Kase kinnistu projekteerimistingimuste eelnõu kooskõlastamine märkustega lisa „Ristumiskoha ehitamise nõuded“

Võttes aluseks ehitusseadustiku (edaspidi EhS) § 99 lg 3, määrab Transpordiamet järgmised nõuded Kase ja Haava kinnistute ühise ristumiskoha ühendamiseks riigiteega.

Joonis 1. Ristumiskoha pikikallete kujundamine

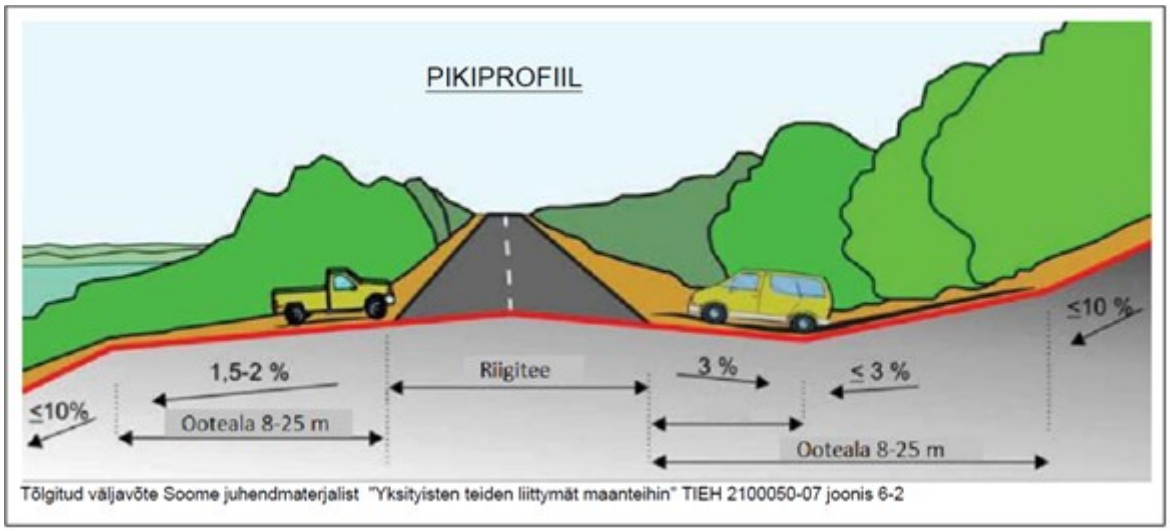
11. Ristumiskoht projekteerida riigiteega võimalikult täisnurga all. Ristumiskoha pikikalded määrata vastavalt alltoodud joonise põhimõtetele arvestusega, et riigitee alusele maale sademevett üldjuhul ei juhita.
